契 約 締 結 通 知 書

耐震設計審査指針改訂に伴う既設プラントの津波解析
(SM サイト)

変更契約

変 更 引 合 仕 様 書

図 1 取水設備の構造模式図

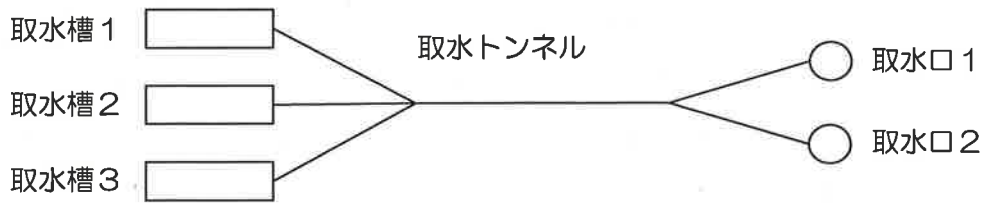
3 月 17 日に中断を申し入れていた原技術仕様書の「3.1 既往津波による再現性確認解析」及び「3.5 技術資料の作成」の一部の作業と「3.2 想定津波による津波解析」、「3.3 取水設備の流動解析」「3.4 想定津波による海底の土砂移動解析」の全ての作業を中止する。詳細は、変更技術仕様書に記載する。

津波来襲時の取水設備 (取水口～取水トンネル～取水槽間) の海水流動に関して、解析対象設備の構造 (取水口 2 系統、取水槽 3 系統) に合わせて管水路および開水路の基礎方程式に基づく 1次元流動解析コードを改良する。解析対象設備の構造模式図を図 1 に示す。また、機構が貸与するデータを基に、1次元の流動解析モデルを作成する。
